Informazione Tecnica codice **466000111**
composta di 3+schema elettrico pag. 1/3

Oggetto: SERIE GDX 41 NFH Display Merloni
(problemi di sbrinamento)

Technical Information number **466000111**
consisting of n° 3+wiring diagram pages. 1/3

Subject: GDX 41 NFH Display Merloni Series
(defrosting malfunctioning)

foto **A**

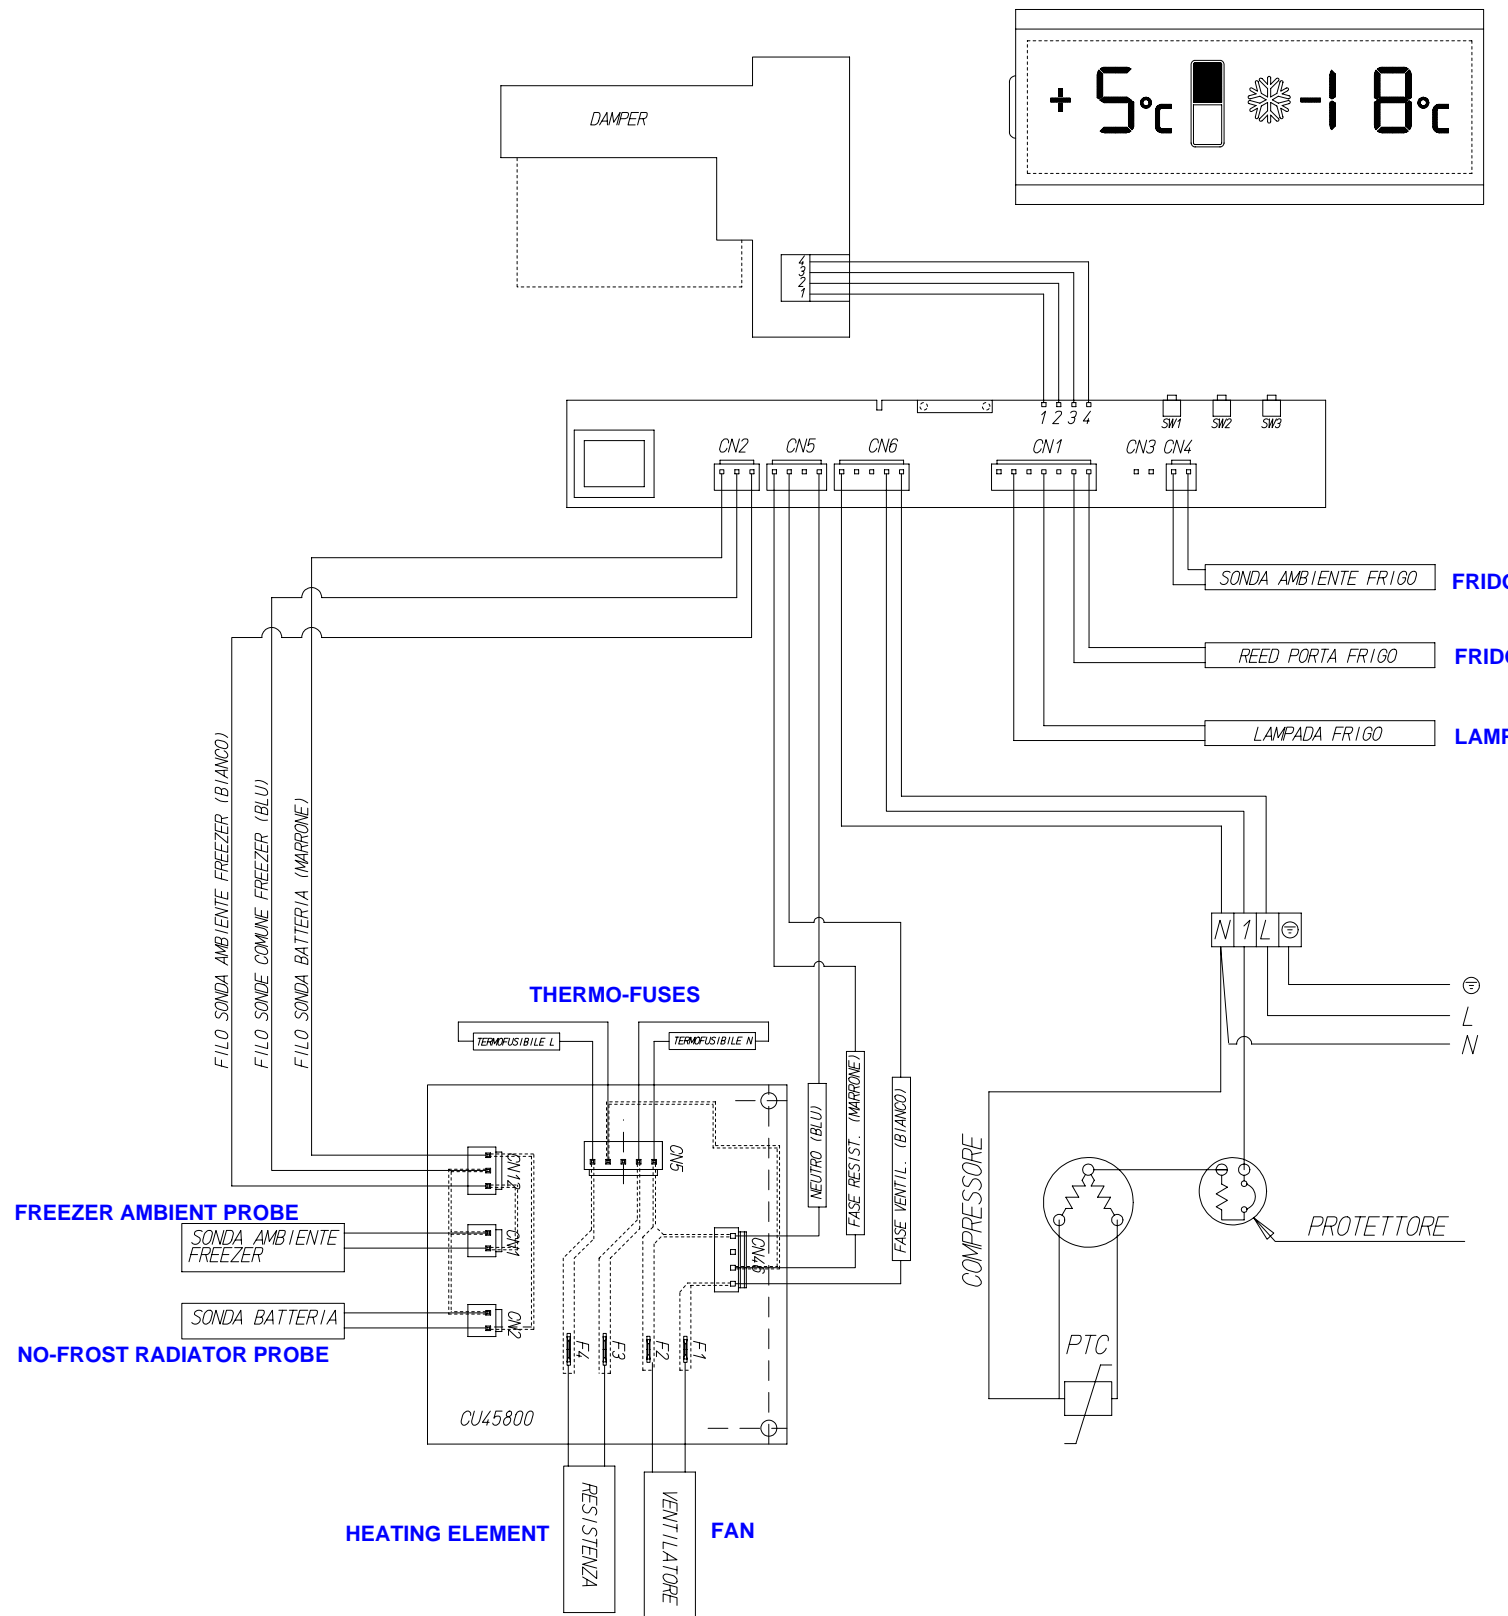
Per risolvere l'anomalia sarà necessario procedere alla sostituzione della **SONDA BATTERIA** cod. 502023500 disponendola sulla batteria seguendo lo schema di posizionamento visibile nella foto segnalata con la lettera A allegata a fondo pagina.

Questa operazione consente di evitare la rimozione della sonda difettosa che è disposta all'interno della batteria in una zona di non facile accesso.

Sarà dunque sufficiente disconnettere il connettore della sonda batteria difettosa sulla scheda di connessione posteriore attacco CN2 e collegarvi la nuova sonda disposta nella nuova posizione.

**NUOVA POSIZIONE
DELLA SONDA BATTERIA**

Picture **A**

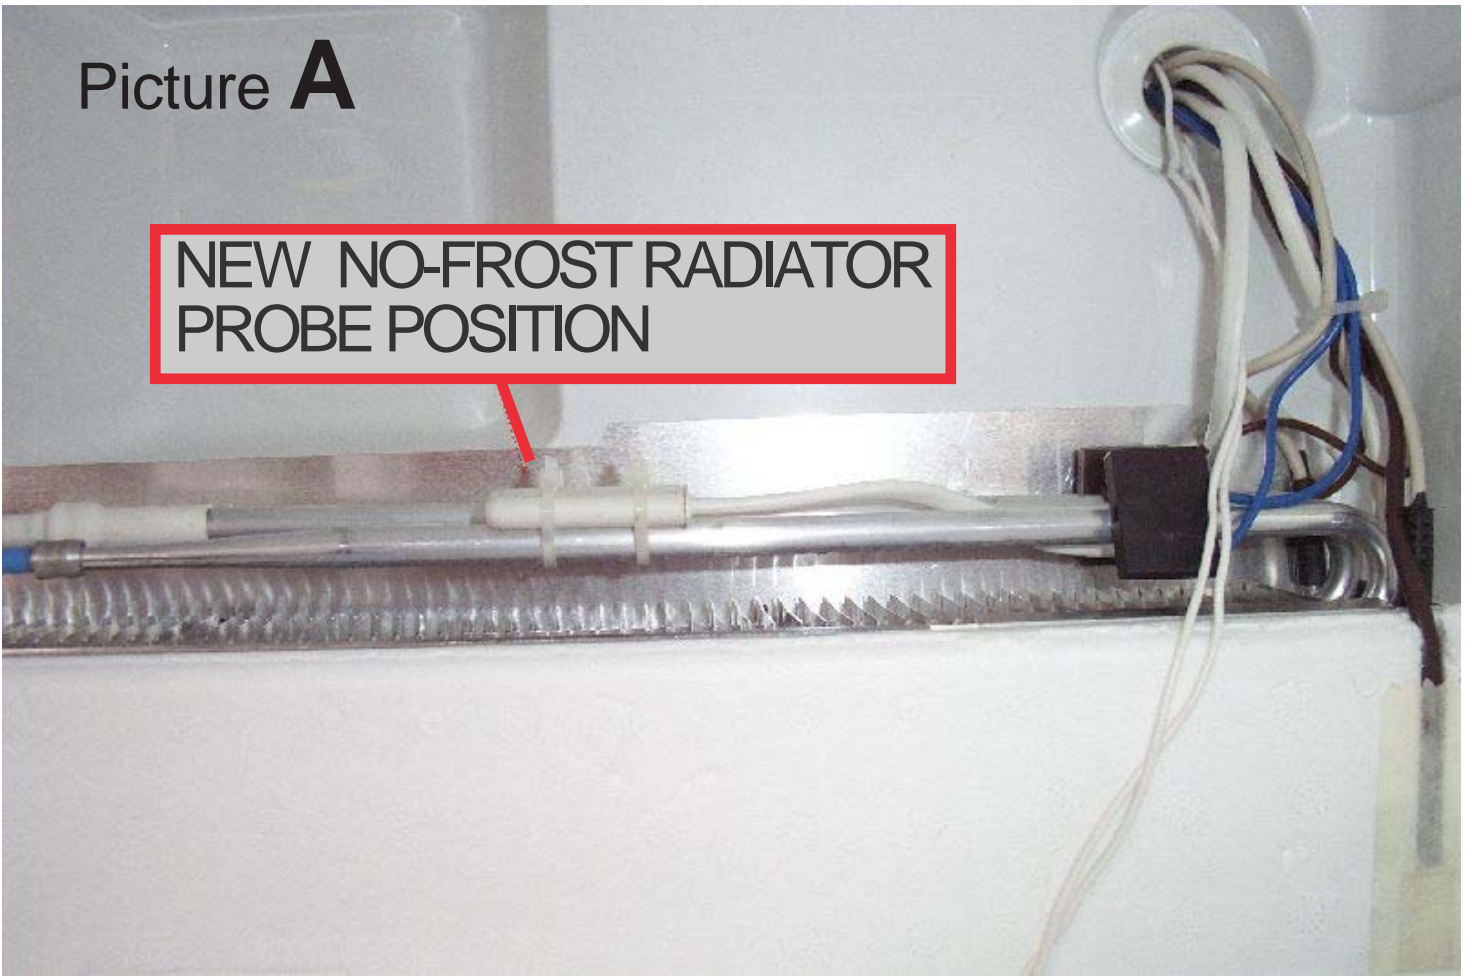
To solve the problem it is necessary to replace No-frost radiator probe 502023500 placing the new one as showed in the positionig model attached at the end of the e pages. (picture A)

This operation allows to avoid removing the fault probe which is placed inside the radiator in a not easy access area.

So It will be enough to unplug the fault radiator probe connector from the back side connection box (connector CN2) and plug there the new probe just placed in the new position. (see attached wiring diagram)

**NEW NO-FROST RADIATOR
PROBE POSITION**
